BVA verkeersadviezen
vormgevers van mobiliteit

Aan H. Jacobsen, Gemeente Rozendaal
Van M. Ruigrok
Datum 12 april 2023
Projecnr 22066
Betreft Evaluatie Verkeersveiligheid herinrichting Kerklaan-Beekhuizenseweg

Figuur 12: V85-waarde gemeten snelheid

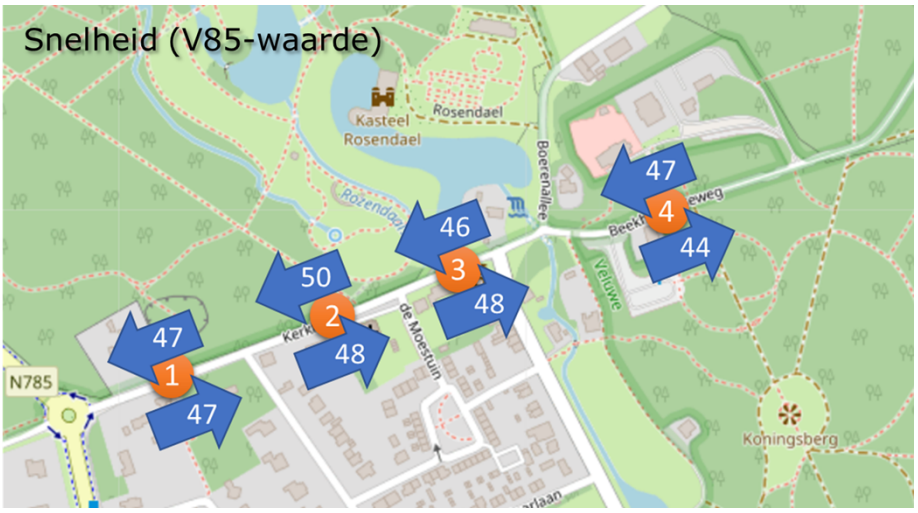
Het beoordelen van de snelheid van het autoverkeer vindt plaats op basis van de V85-waarde. Dit is de snelheid die niet overschreden wordt door 85% van de voertuigen. Uit figuur 12 blijkt dat de V85-waarde met 47-48 km/u ruimschoots boven de gewenste 30 km/u. Circa 0,8% van de geregistreerde voertuigen rijdt harder dan 60 km/uur. Het gaat dan om circa 15 voertuigen.

Een positieve beoordeling over de eindsituatie wordt onzes inziens pas verkregen bij een V85-waarde van rond de 35 km/u op het gehele traject. Nu zijn er alleen rondom de uitwisselpunten lagere passeersnelheden waargenomen. De huidige weginrichting voldoet daarmee nog niet aan het gewenste eindbeeld.

Figuur 14: Voorstel aanvullende maatregelen weggedeelte tussen De Moestuin en rotonde N785

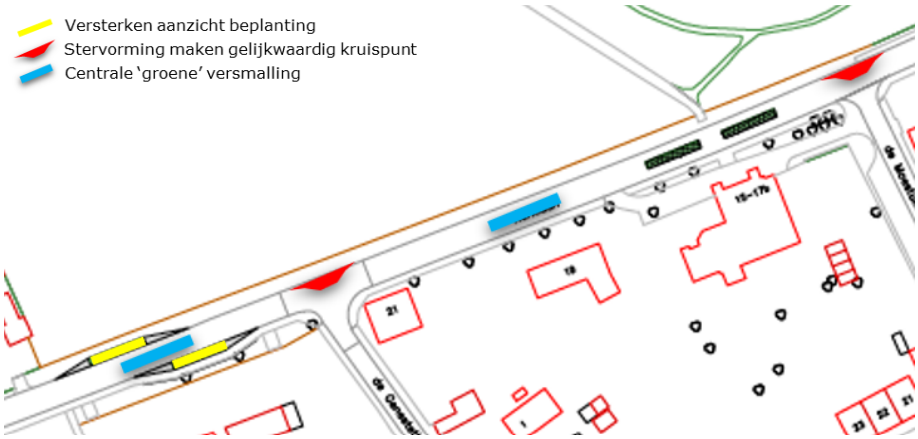
Ad 4. Tussen de aansluiting De Moestuin en De Genestetlaan wordt aanbevolen de huidige dichtheid van maatregelen te vergroten. De centrale 'groene' wegversmalling dient herhaald te worden om het gewenste verkeersgedrag af te dwingen. Met name op de kruispunten is het wenselijk om de snelheid te verlagen en te benadrukken dat het om een gelijkwaardig kruispunt gaat. Voor het creëren van een eenduidig wegbeeld wordt voorgesteld om ook deze kruispunten stervormig te maken. De effectiviteit hiervan is wederom goed vast te stellen met behulp van een proefopstellen met barriers.

Ad 5. De huidige visuele versmalling ter hoogte van de voormalige bushaltes valt onvoldoende op. Geadviseerd wordt te werken met winterharde beplanting met meer contrasterende kleuren ten opzichte van de aanwezige hagen en bomen. Ook mag er hier meer hoogte worden aangebracht, bijvoorbeeld door het toepassen van verschillende siergrassen. De gedachte is dat alleen in het midden van de groenvakken de hogere beplanting wordt toegepast. Om de snelheid op dit weggedeelte verder te verlagen kan overwogen worden om ook hier een centrale 'groene' wegversmalling aan te brengen. Dit zorgt direct voor een meer eenduidig wegbeeld omdat er een herhaling optreedt van de maatregel bij de kerk.

Ad 6. Het oprijden van de Kerklaan bij de rotonde is een belangrijk moment om het gewenste snelheidsregime af te dwingen. Voor het aanpassen en compacter maken van de aansluiting op de rotonde is de gemeente afhankelijk van de provinciale wegbeheerder. De gemeente geeft aan dat het traject van de N785 wordt aangepakt in 2026 in het kader van groot onderhoud. De gemeente zal bij de gesprekken met de provincie er voor pleiten om de aansluiting op de rotonde compacter te maken zodat er een duidelijke overgang ontstaat richting het verblijfsgebied van de Kerklaan. Er worden hier verder geen tijdelijke maatregelen voorgesteld.
